**CCR-VIA -- COMITATO DI COORDINAMENTO REGIONALE PER LA
VALUTAZIONE D'IMPATTO AMBIENTALE**

Giudizio n° 2914 del 12/06/2018

Oggetto DISCARICA di ROCCA SAN GIOVANNI - Progetto di chiusura e recupero ambientale con utilizzo dei volumi residui per lo smaltimento di materiali da costruzione contenenti amianto legato

Istruttoria Tecnica
Progetto

Figura 3. Stralcio della carta di pericolosità PAI. Nell'area in esame sono cartografati elementi di pericolosità da scarpata (dall'elaborato cartografico Tav. 23 allegato allo SIA).

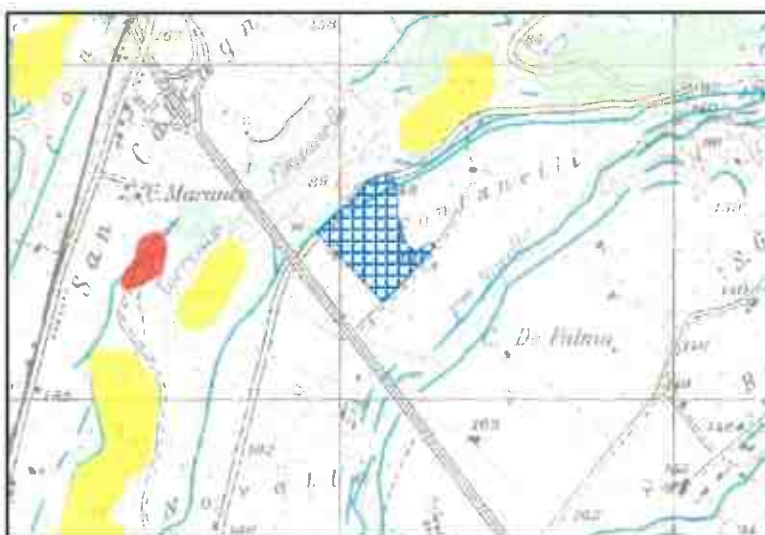
Per quanto concerne gli elementi di pericolosità da scarpata evidenziati nella cartografia PAI lungo il perimetro nord dell'area in esame, nella relazione geologica si riferisce che *"dal rilievo topografico fornito, si osserva che le parti di pendio che hanno pendenze maggiori di 45° sono distanti dall'area"*. Tuttavia, si evidenzia

come l'elaborato fornito non presenti una scala metrica per cui non è possibile verificare la **distanza** della scarpata dal sito di interesse.

Osservazioni sulla Figura 1 e sulla dichiarata non sovrapposizione tra intervento e SIC

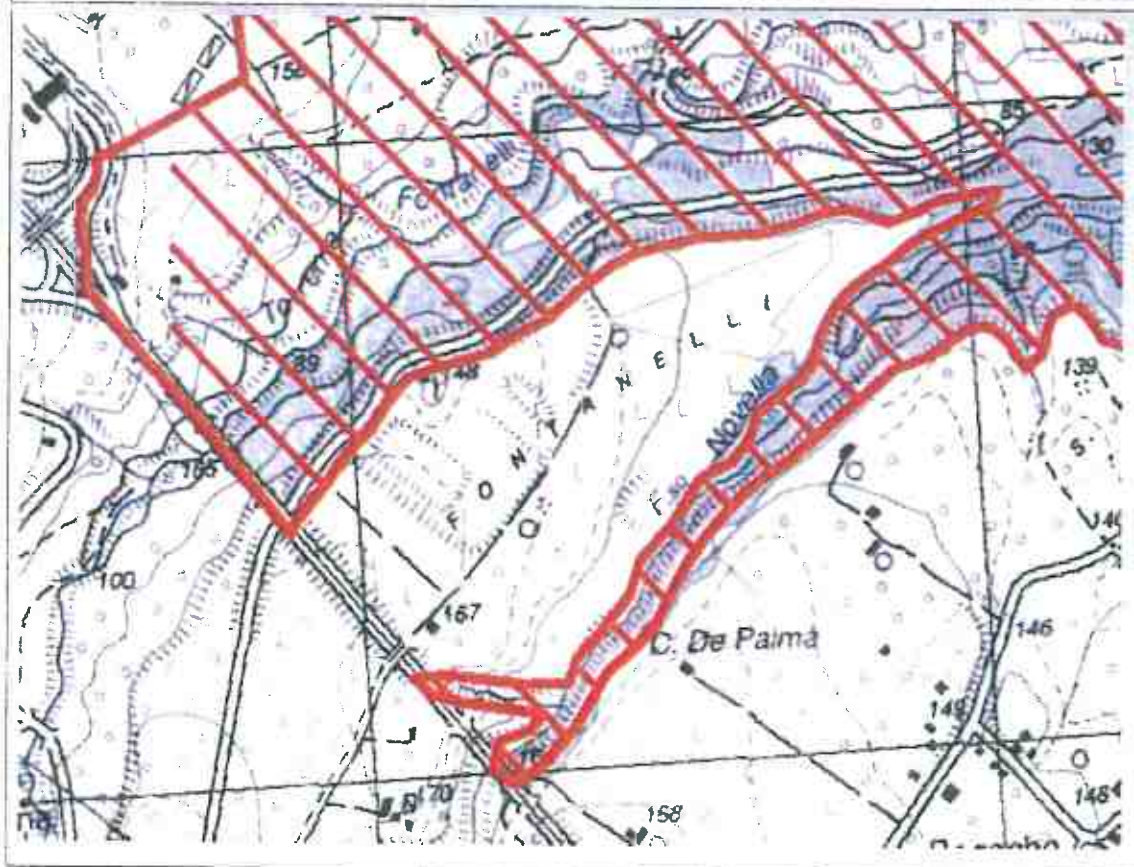
Nella Fig. 1 della VINCA depositata presso la Regione appare che il confine del SIC è posto "dietro" la strada (figura in alto nella tabella seguente).

Diversamente, nella cartografia ufficiale ministeriale (consultata il 26 marzo 2018 al sito ftp://ftp.minambiente.it/PNM/Natura2000/TrasmissioneCE_dicembre2017/schede_mapp_e/Abruzzo/SIC_mappe/IT7140106_A3-vert.jpg) è riportata in fig. 2 ad una scala non idonea a leggere il dettaglio a livello di località di intervento.
